Verbandsgemeinde Gerolstein

Flächennutzungsplan-Teilfortschreibung Windenergie

- Stellungnahmen im Rahmen der frühzeitigen Beteiligung der Öffentlichkeit gem. § 3 (1) BauGB

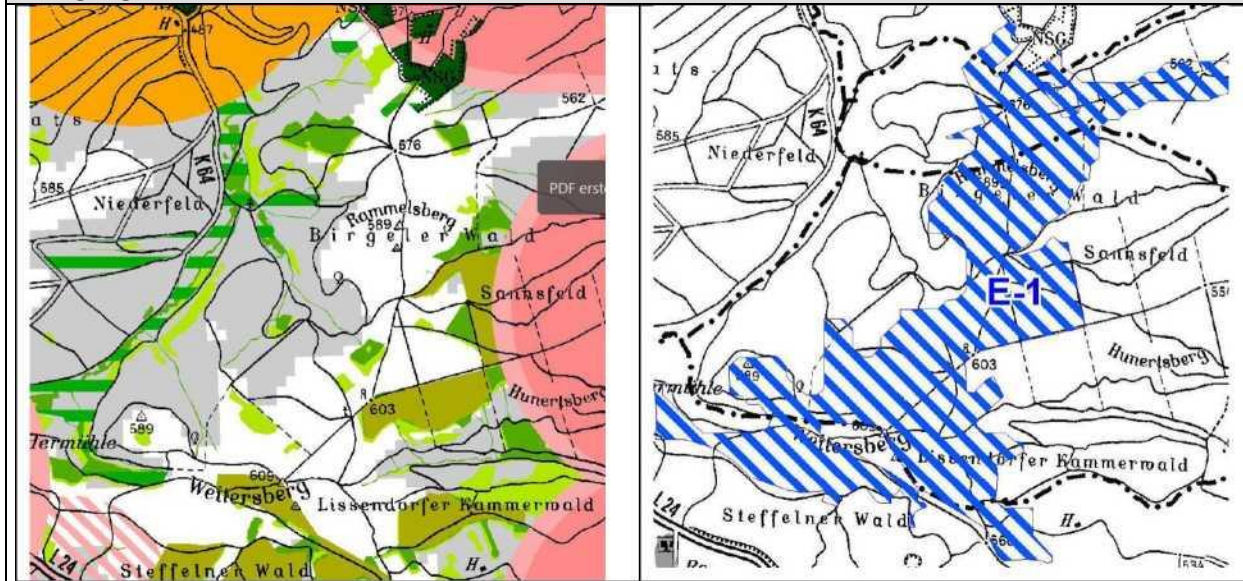
Anregung	Abwägungsvorschlag
Unter Bezugnahme auf die im Rahmen der frühzeitigen Beteiligung veröffentlichten Unterlagen zum Flächennutzungsplanverfahren der VG Gerolstein nehmen wir wie folgt Stellung: Rotor-Out- Regelung: Wir begrüßen die Einführung der Rotor-Out-Regelung. Jedoch wird diese nicht korrekt angewendet. In anderen FNP-Teilfortschreibungen wird eine Referenzanlage definiert, für die alle nötigen Abstände zu denjenigen Kriterien ermittelt wird, die nicht vom Rotor überstrichen werden dürfen. Dies ist beispielsweise bei der Freihaltezone von klassifizierten Straßen der Fall, wird jedoch im aktuellen Entwurf nicht abgebildet. So entsteht beispielsweise bei Stadtkyll zwischen B51 und Gewerbegebiet „Auf Zimmers“ ein schmaler Streifen, der aufgrund des verbotenen Rotorüberstriches de facto nicht bebaut werden kann. Dies kann unter Umständen auch bei anderen Kriterien der Fall sein. Bei der Restriktionsanalyse muss also zwingend zwischen den Kriterien, die vom Rotor überstrichen werden dürfen und denen, die nicht überstrichen werden dürfen, unterschieden werden. Anderenfalls werden durch die zusätzlich ausgewiesenen, aber faktisch nicht nutzbaren Flächen, die Potenziale künstlich erhöht. Es darf bezweifelt	<i>Im weiteren FNP-Verfahren wird der anrechenbare Flächenbeitragswert so ermittelt, dass Sondergebietsflächen nur angerechnet werden, wenn auf angrenzenden Flächen ein Rotorüberstrich zulässig ist. Es wird dabei von einer Rotorblattlänge von 75 m gemäß WindBG ausgegangen.</i> <i>Das bedeutet in der Konsequenz, dass der angesprochene Streifen zwischen der B51 und dem Gewerbegebiet „Auf Zimmers“ oder Flächen, die näher als 75 m an Bauverbotszonen entlang von</i>

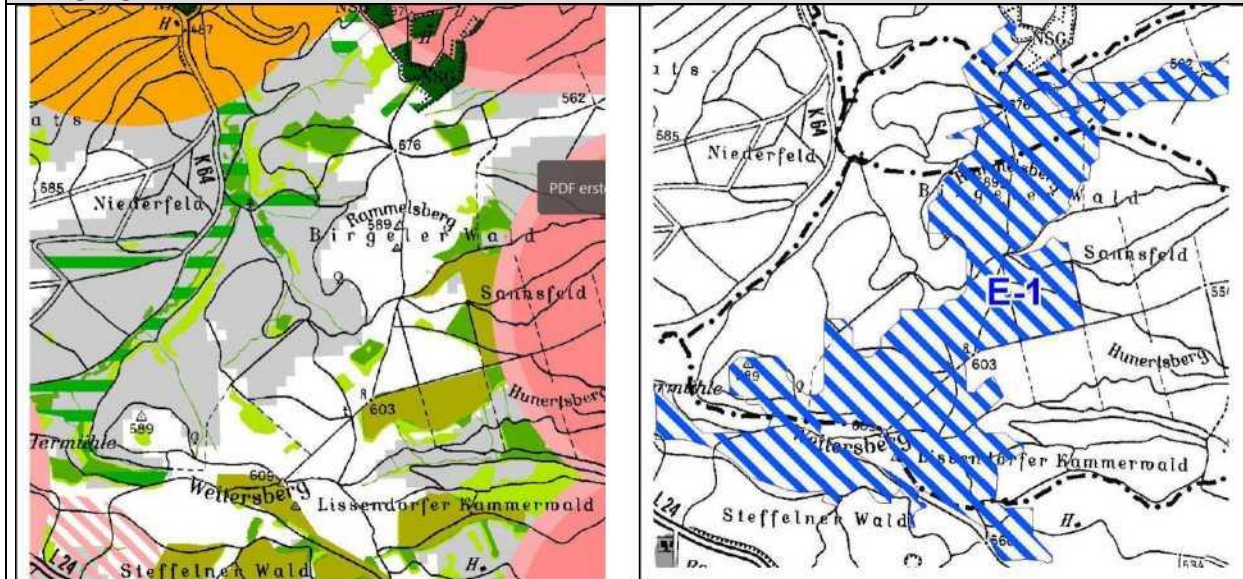
Freihaltebereich für Wildbrücke in Stadtkyll:

Als weiches Kriterium wird die Wildbrücke über die B51 nordöstlich von Schönfeld aufgeführt. Diese Wildbrücke wurde zwischen 2017 und 2018 gebaut und dient der Biotopvernetzung sowohl des örtlichen als auch des regionalen Biotopverbundes. In der Teilfortschreibung des Flächennutzungsplans der VG Obere Kyll wurde diese Wildbrücke bereits 2015 mit einem Schutzradius und einem Freihaltetrichter geplant. Dieser gesamte Freihaltebereich soll nun übernommen werden.

Der Freihaltebereich setzt sich aus zwei Komponenten zusammen: es gibt einen definitiven Freihaltebereich um den Mittelpunkt der Wildbrücke mit einem Radius von 400 Metern. Zusätzlich gibt es in Richtung Nordwest einen zusätzlichen Trichter mit einem Abstand von circa 850 Metern. Wir bitten, diese Schutzflächenabgrenzung nochmals zu überprüfen. Seit der Ausweisung sind einige Jahre vergangen. Daher können neue Entwicklung hinsichtlich des Vorkommens der Arten und deren Assimilation an die jetzt bestehenden Gegebenheiten entstanden sein. Insbesondere die Zahl und die Schutzwürdigkeit der dort lebenden Arten kann eine Änderung der Abstände erlauben. Wir bitten dies zu prüfen und gegebenenfalls in den Flächennutzungsplan zu übernehmen.

Auf der Grundlage des Sondergutachtens zur Umfassung von Schönfeld aus dem Verfahren genommen.

Die Freihaltezone im Umfeld der Wildbrücke wurde im FNP-Verfahren 2015 auf der Grundlage eines Gutachtens im Auftrag des LBM, einer Erörterung der konkreten Vor-Ort-Situation mit dem Gutachter und unter Berücksichtigung der Anregungen der Unteren Naturschutzbehörde, des LBM, des Landesjagdverbands, der Rotwildhegengemeinschaft und der Naturschutzverbände als Kompromiss festgelegt.

Der Freihaltebereich von 400 m um die Wildbrücke stellt dabei den fachgutachterlich noch akzeptierten Mindestabstand für die Erhaltung der Funktionsfähigkeit der Wildbrücke dar.

Der nach Nordwesten anschließende „Freihaltetrichter“ soll den störungsfreien Zugang des Wildes in den Zentralbereich des Arenbergschen Forstes bzw. in das Talsystem des Kalkerbachs gewährleisten. Dieser „Freihaltetrichter“ ist gut-
